INSTALLATION ET ATERRAGE DU CABLE SOUS-MARIN DE TELECOMMUNICATION KANAWA EN MARTINIQUE

ADDENDUM

Cet addendum vient compléter et modifier les dossiers de Déclaration loi sur l'eau et de demande d'Autorisation d'Occupation du domaine public maritime suite :

- aux remarques formulées dans le cadre de l'instruction du dossier loi sur l'eau n° 972-2017-0030 au titre de la régularité du dossier,
- aux modifications d'implantation des électrodes de mise à la terre du système.

Figure 1. Localisation sur la plage de la zone d'implantation des électrodes de terre

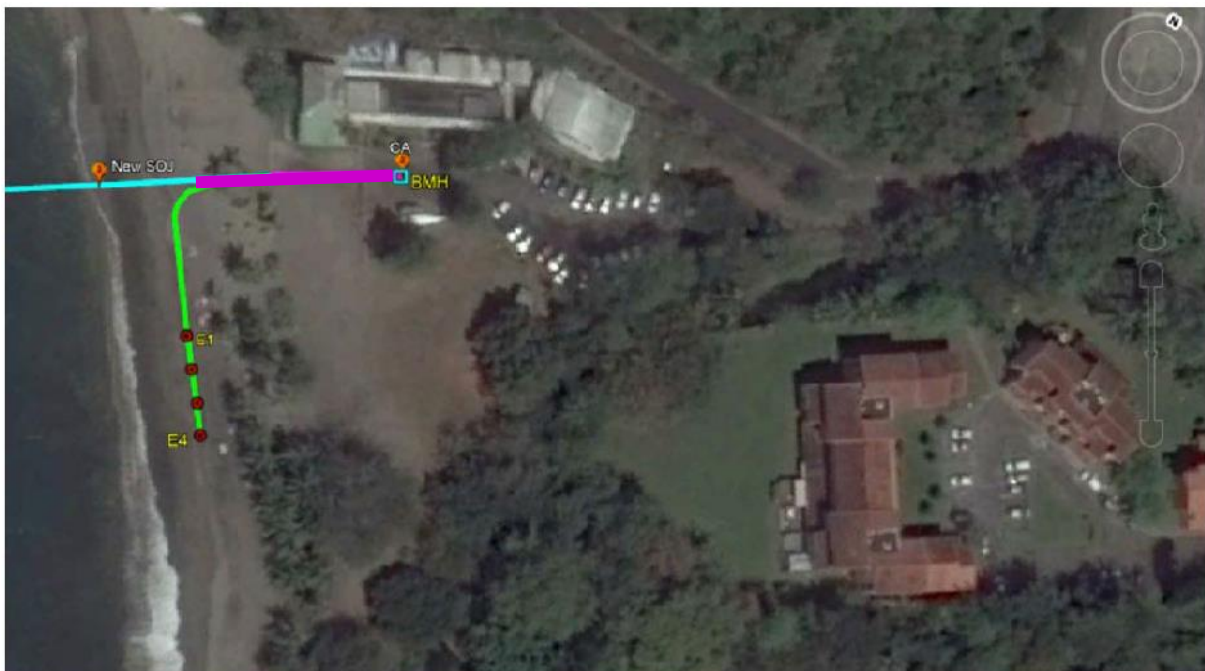
Aussi les investigations relatives à leur implantation sur le site de Madiana ont montré qu'il n'était pas possible de les implanter sur le parking P3 du Palais des Congrès Madiana et le parking adjacent à la plage. En revanche, la plage présente quant à elle l'ensemble des conditions requises à leur installation.

Les électrodes seront donc installées en front de mer, devant la première rangée d'arbre comme présenté sur la photographie et les figures suivantes.

Figure 2. Vue générale d'implantation des électrodes de terre sur la plage de Madiana

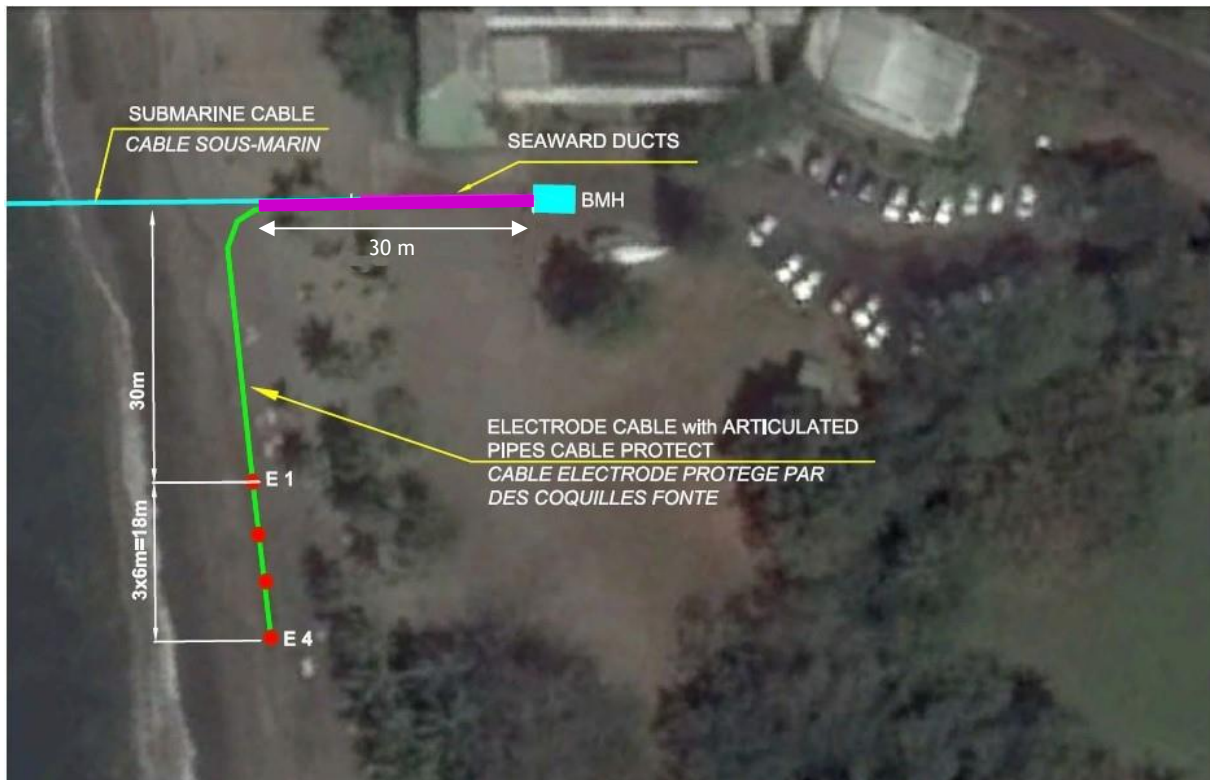
Il est prévu 4 électrodes installées en ligne à 6 mètres d'intervalle.

Figure 4. Détails des électrodes et des coquilles de protection articulées du faisceau de câble des électrodes

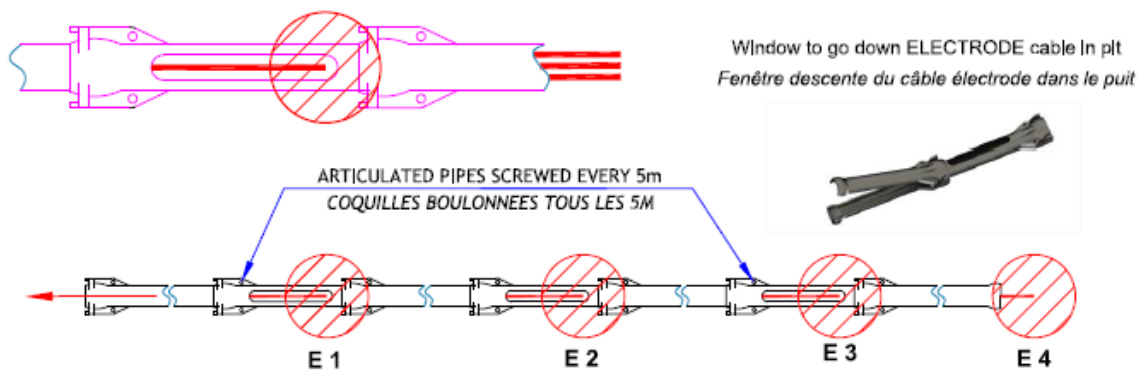
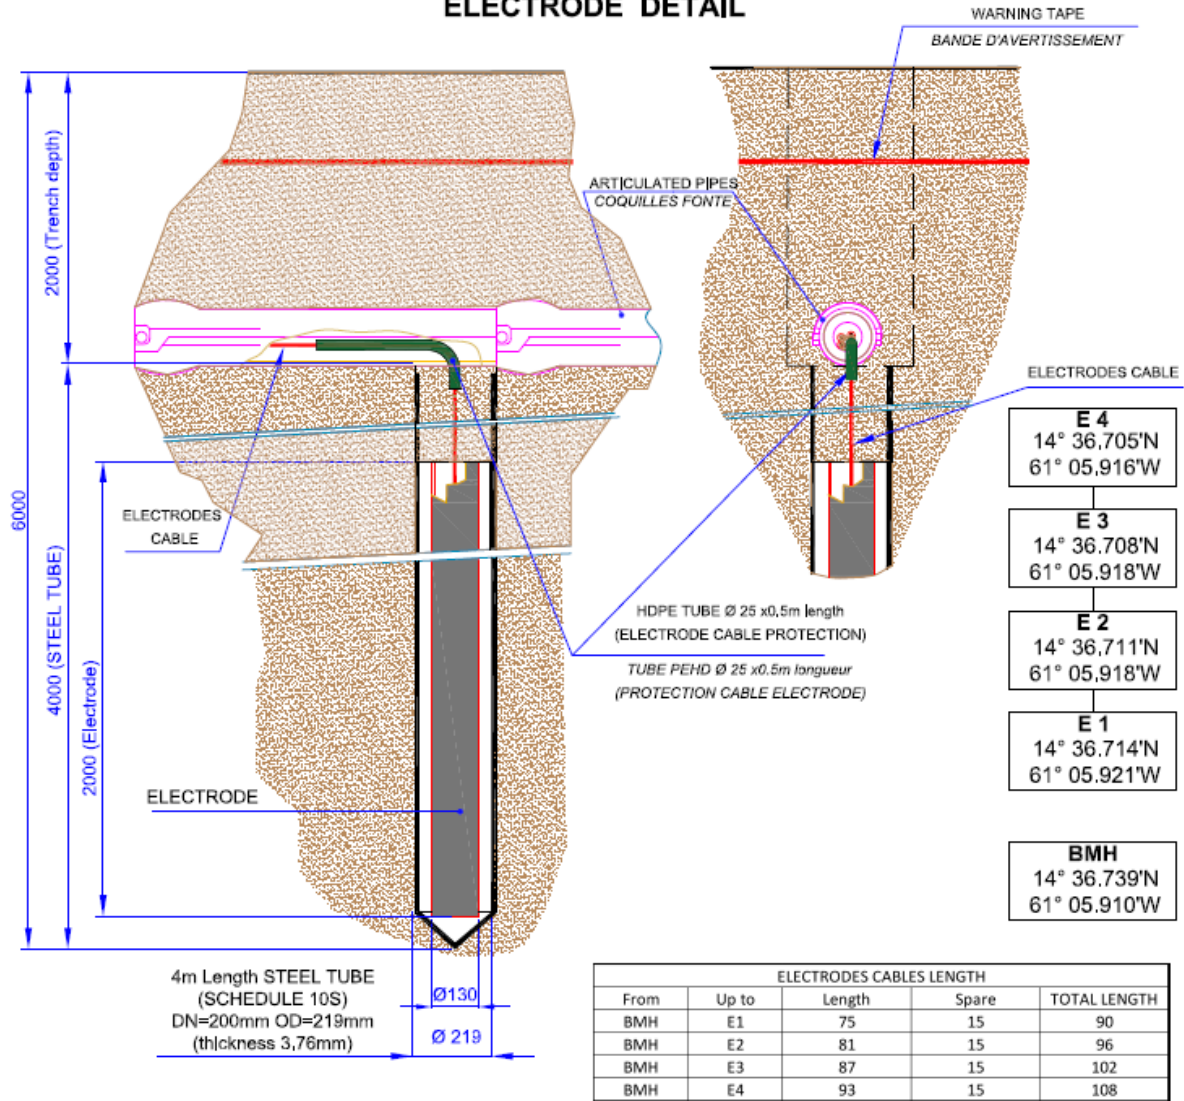
Chaque électrode mesure 2 mètres de haut pour un diamètre de 13 cm et est insérée dans un tube acier de 4 mètres de haut de 21,9 cm de diamètre.

Les électrodes seront enterrées jusqu'à une profondeur de 6 mètres dans le sable (pour l'extrémité basse), soit à une profondeur cible de 2 mètres pour le haut des électrodes ce qui correspond ici à une profondeur de - 1m du niveau des plus basses mers astronomiques (zéro hydrographique) et ceci afin prendre en compte le risque d'érosion et d'assurer qu'elles ne soient jamais exposées.

Les électrodes seront connectées entre elles par des câbles regroupés en un faisceau de câbles qui sera protégé par des coquilles de protection articulées en fonte jusqu'à l'entrée de la conduite dédiée qui sera reliée à la chambre plage (noté BMH). Les coquilles de protection du faisceau de câbles seront enterrées sous deux mètres de sable (au niveau du haut des électrodes) et un filet avertisseur sera installé à environ 60 centimètres au-dessus.

Il est prévu de laisser suffisamment de mou dans le câble de terre au-dessus de chaque électrode ainsi que sur les conduites articulées afin de pouvoir ré-enterrer le câble si celui-ci venait à être exposé dans le cadre d'un épisode d'érosion futur.
